1 도로·교통 안전시설 점검

연번	11-1	지점명	영신로20길 (영등포롯데백화점 주차장 출입구)	관리 기관	영등포구청 영등포경찰서
지점위치		세블일레븐영등포역점(영등포구 영신로20길4)

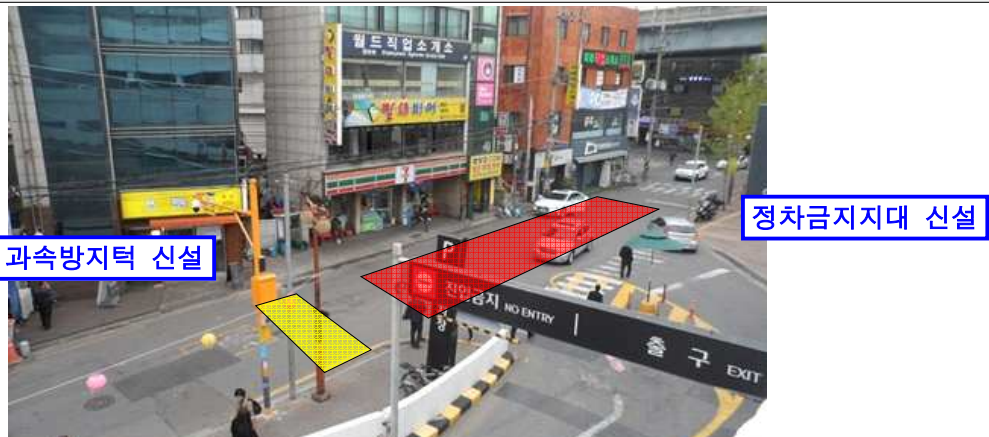
- 영등포롯데백화점 차량진출입구와 영신로20길이 교차하는 지점에 예각으로 교차하여 시야확보가 어렵고 교차로 형성 불분명 및 과속으로 인한 사고 위험성 상존

- 과속방지턱 신설 : 관련근거<도로안전시설 설치 및 관리지침 과속방지시설 P.339>
⇒ 공동 주택, 근린 상업시설, 학교, 병원, 종교시설 등 차량의 출입이 많아 속도규제가 필요하다고 판단되는 구간
- 정차금지대 신설 : 관련근거<교통노면표지 설치·관리 매뉴얼 P.67>
⇒ 교차로 중앙지점에 자동차가 정지하는 것을 금지하도록 지정된 장소에 설치

연번	11-2	지점명	영등포구 영신로20길 (영등포공원서측입구)	관리 기관	영등포구청 영등포경찰서
지점위치		코레일수도권사업본부 출입구(영등포구 영신로20길14)

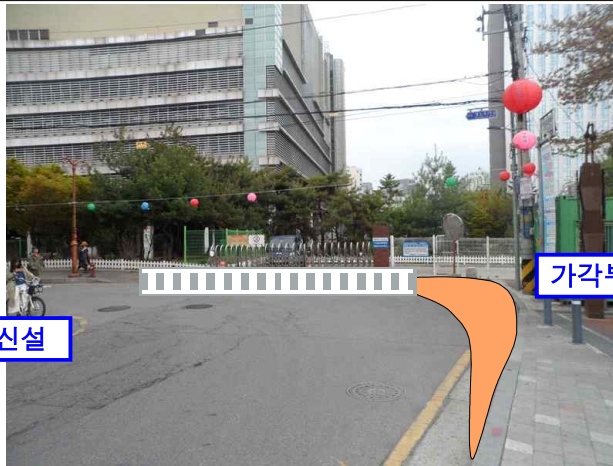
- 영등포공원 입구에 T자형으로 굴곡되어 있고, 불법주차차량이 상시 주차하고 있음
- 동측에 컨테이너(자활보호 제2현장민원실)이 설치되어 있어 보행공간 단절

횡단보도 신설

가각부 보도채움

- 횡단보도 신설 : 관련근거<교통노면표지 설치·관리 매뉴얼 P.94>
⇒ 보행자의 통행이 빈번하여 횡단보도를 설치할 필요가 있는 포장도로에 설치
- (장기)가각부 보도 채움 : 보행동선 단절로 인해 사고 위험이 있으므로 가각부 보도 채움
